# 伊方発電所 原子炉施設保安規定変更認可申請について(5/11)

## 第299条（放射性固体廃棄物の管理）について

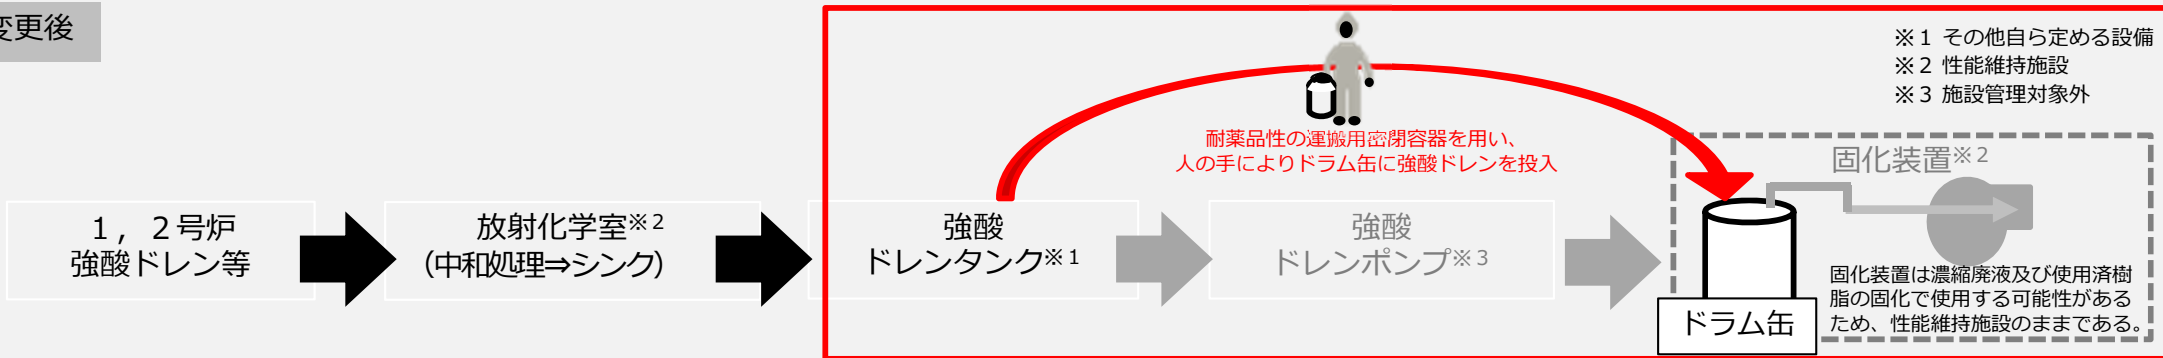
廃止措置計画の変更に伴い、強酸ドレンポンプを廃止するため、人の手を介して直接ドラム缶に廃液を投入する運用に変更する。

変更前	変更後
第299条 (中略) (2) 強酸ドレン等は、放射線・化学管理課長が <b>固化装置</b> でドラム缶に固型化し、廃棄物庫に保管する。	第299条 (中略) (2) 強酸ドレン等は、放射線・化学管理課長が <b>人力</b> にてドラム缶に固型化し、廃棄物庫に保管する。

- 強酸ドレンタンクからの抜き取り時や運搬時には耐薬品性の運搬用密閉容器を用いて漏えい防止を図るとともに、フェイスシールド等を着用し汚染防止策を講じることなどから、放射線防護（放射線障害防止）の観点より安全性に問題なく、実用炉規則第90条および技術基準規則第39条の要求事項を満足している。
